Karmøy kommune - gnr 120 bnr 45 mfl - reguleringsplan - Vestre Haugen - fritidsboliger - varsel om oppstart

Karmøy kommune - gnr 120 bnr 45 mfl - reguleringsplan - Vestre Haugen - fritidsboliger - varsel om oppstart

Uttale til planvarsel om etablering av fritidsboliger, naust og vei ved Vestre Haugen, gnr./bnr.120/45 m.fl., Karmøy kommune

Uttale – Plan 5053 – Vestre Haugen, Røyksund, Karmøy kommune, gnr/bnr: 120/45

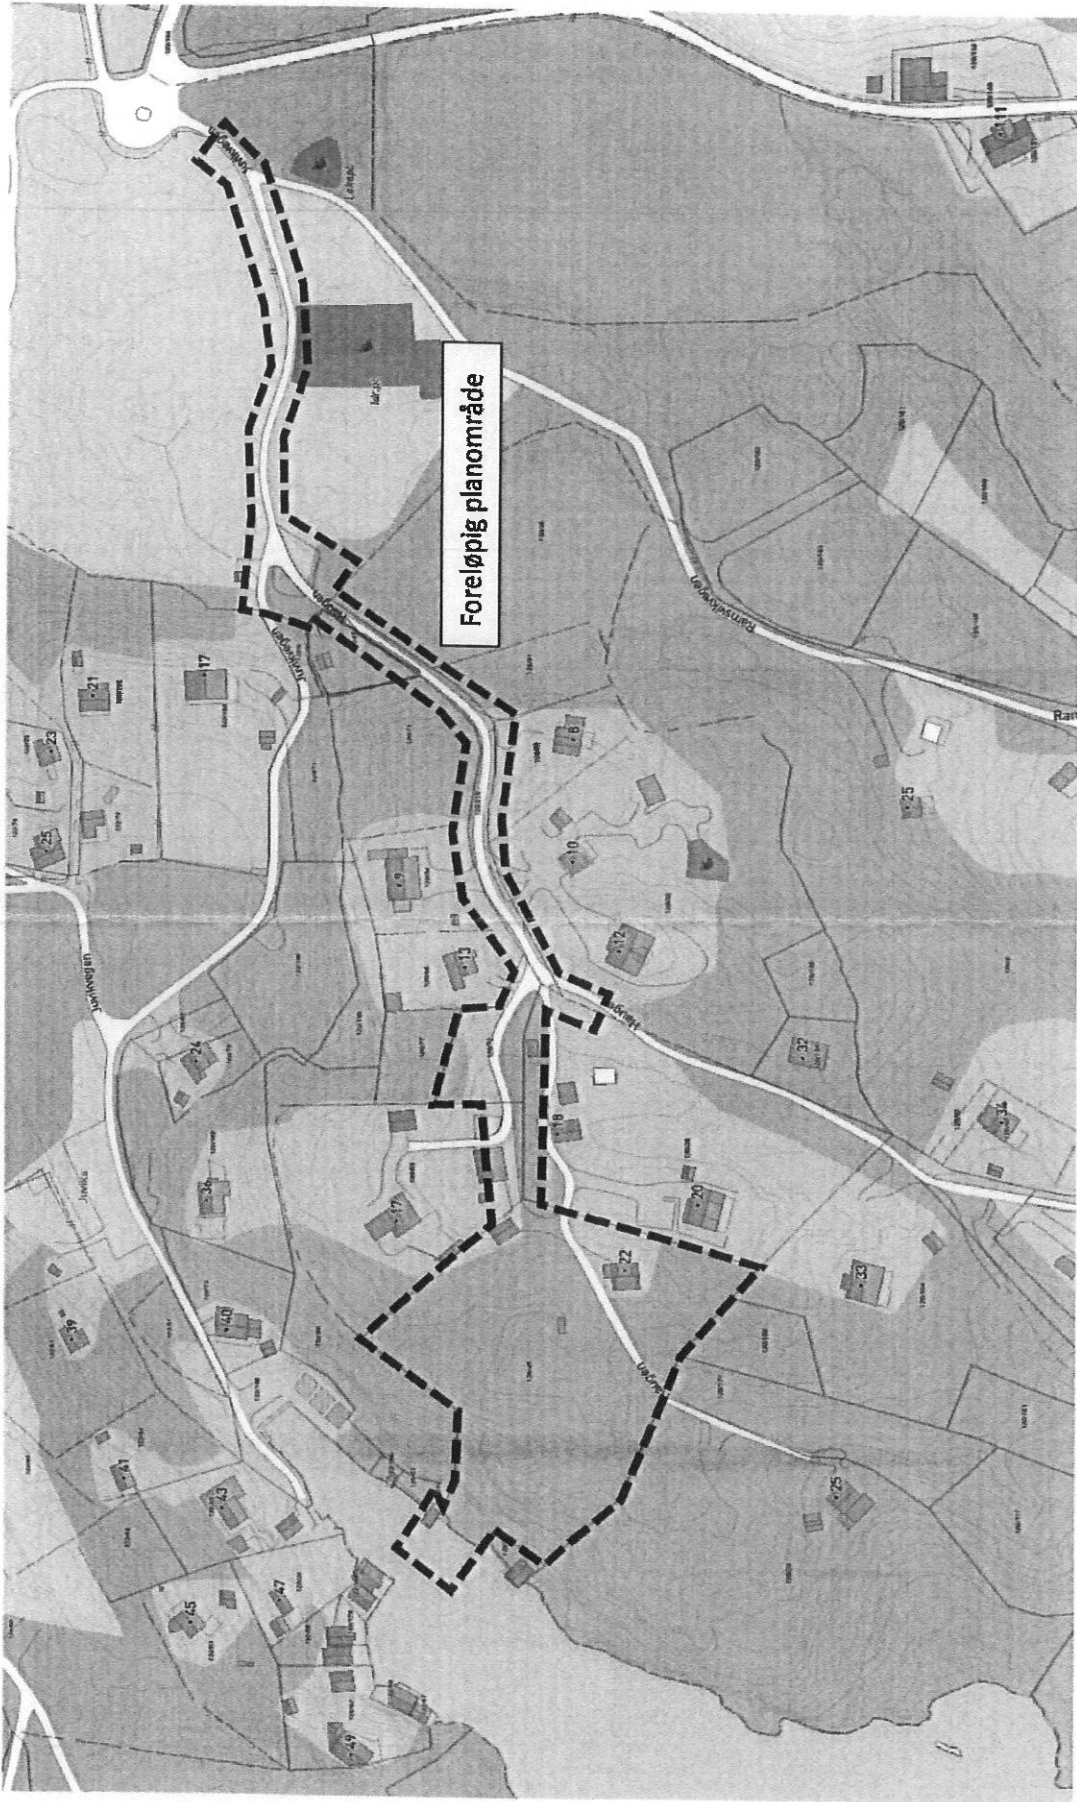
UNDETEGNEDRE ER SOM BESIEGER EIER AV GNR 120

BNR 67. OG ER MERKET MED RØD FARGE. PÅ VEDLÆGTE KART.

① TOMTEN ER MINDRE ENN $\frac{1}{2}$ MÅL. OG GRENSE PÅ ENN

SIDE LANGS DET GAMLE STEINGTERDE SOM GÅR MOT

JUVIK. PÅ DEN ANDRE SIDE LANGS HAUGEN VEIEN.

SOM ER SMAL LANGS MIN EIENDOM. HVIS DENNE

VEIEN ØNSKES UTVIDET, MÅ UTVIDESEN IKKE TAS AV

MIN EIENDOM, DA LANDSKAPET SKÅNSER NEDOVER FRA

VEIEN.

② FRA SKIØTET FOR MIN EIENDOM SITES.

" PARSELLEN SKAL HA BÅT OPPTREKK VED SJØEN MED

GANGSTI DERTIL." DETTE GELDER JUVIK SOM

DERES PROSJEKT GÅR TIL.
